# 多核種除去設備(ALPS)の設置状況 (HOT試験前における安全対策実施状況)

平成24年 11月 6日  
東京電力株式会社

## ホット試験開始に向けた対応

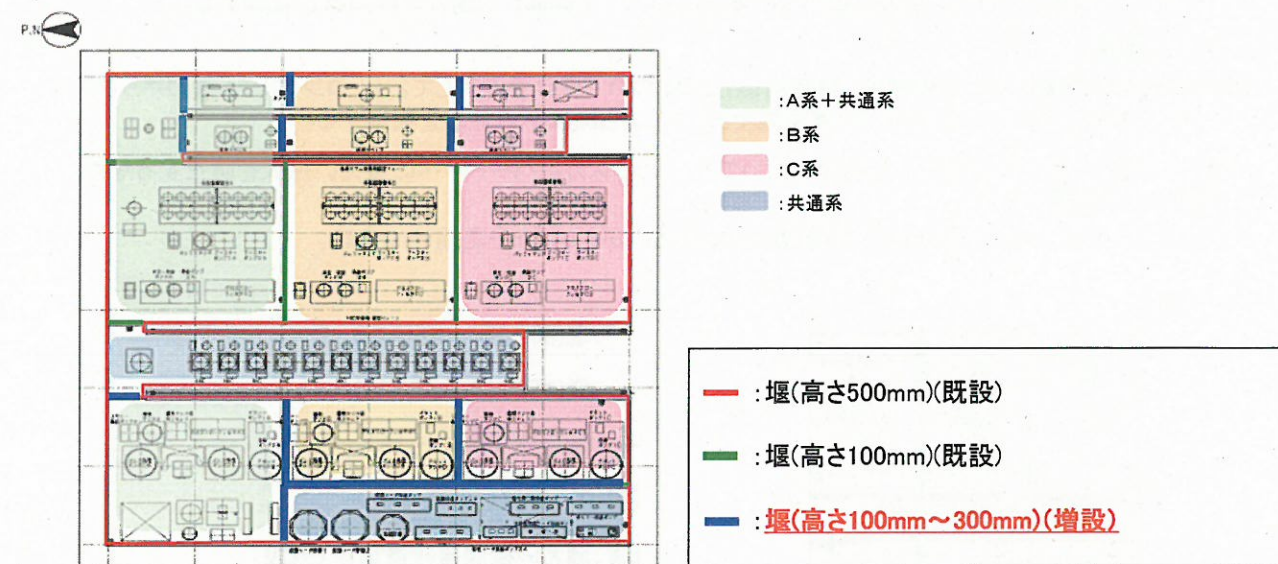
A系の漏えいにより他系統へ悪影響を及ぼさないよう、 <b>拡大防止堰等</b> を設置すること	堰を増設し、漏えい拡大防止処置を施す。
<b>降雨等により床面に水溜まりが残っている場合は運転しないこと(漏えい検知できないため)</b>	雨除けカバーを敷設し、床面に水溜まりが発生するのを抑える処置を施す。
<b>漏えいを早期検知し、必要な対応ができるよう万全の体制を敷くこと。HICは漏えいするものとして適切に監視すること</b>	漏えい検知器を設置し、早期検知可能な体制とする。

多核種除去設備設置エリア 雨除けカバー敷設範囲(案)

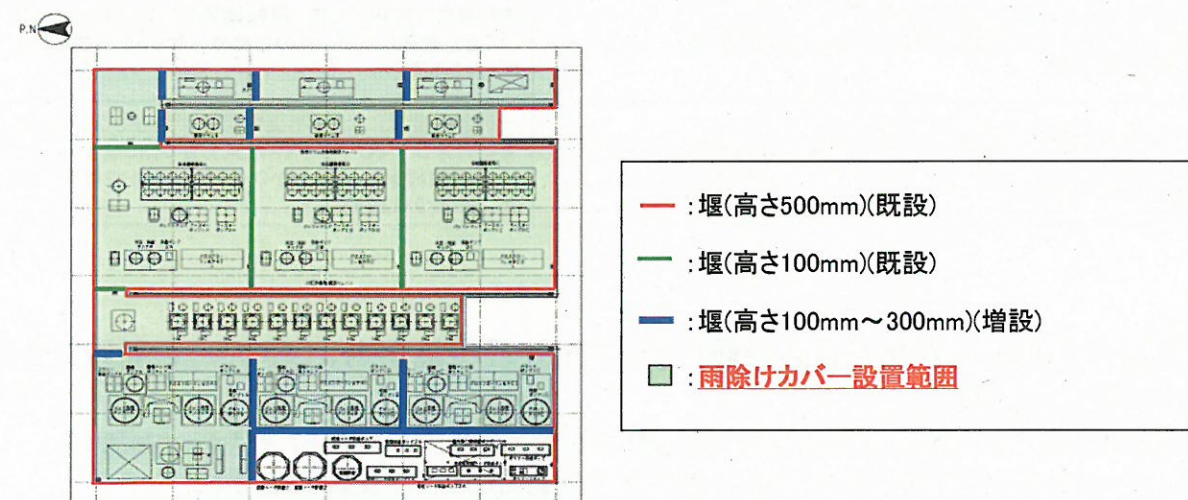
- 『**降雨等により床面に水溜まりが残っている場合は運転しないこと(漏えい検知ができないため)**』について
- ✓ エリア内に雨水が浸入しないよう、下図に示す範囲に**雨除けカバー**を敷設する。
- ✓ 降雨時においても漏えい検知出来るため、天候によらず連続運転可能。
- ✓ 台風等、エリア内に雨水の浸入する可能性がある場合は、設備を停止する。

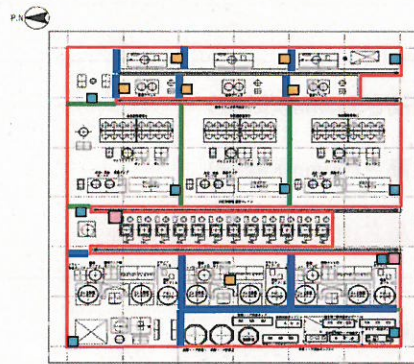
- 『漏えいを早期検知し、必要な対応ができるよう万全の体制を敷くこと。HICは漏えいするものとして適切に監視すること。』について

- ✓ 各装置スキッド内に漏えい検知器を設置すると共に、カメラ及びエリア放射線モニタによる監視を行う。
- ✓ スキッド外漏えいに備え、堰の区画エリア毎にコンクリート床面にも漏えい検知器を設置する。

- ✓ 万一、HICから漏えいが発生した場合においても、ボックスカルバート外への漏えい拡大を防止するため、底部を止水処置する。
- ✓ ボックスカルバートの上蓋を開け、内部のHICに漏えいがないことを定期的に確認。

吸引車による漏えい物回収作業の様子  
「RO濃縮水移送ホースからの漏えい発生時」

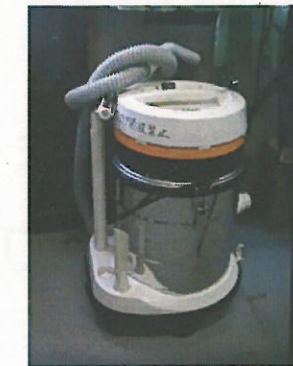
- 『漏えいがあった場合の具体的な対策を検討し、必要な資機材等は事前に準備しておくこと』について

- ✓ 漏えい物の回収のために、資機材(吸引車、掃除機、ポンプ、ウェス等)を構内に配備済。
- ✓ 漏えい発生時は、漏えい物を速やかに回収した上で、除染を行う。
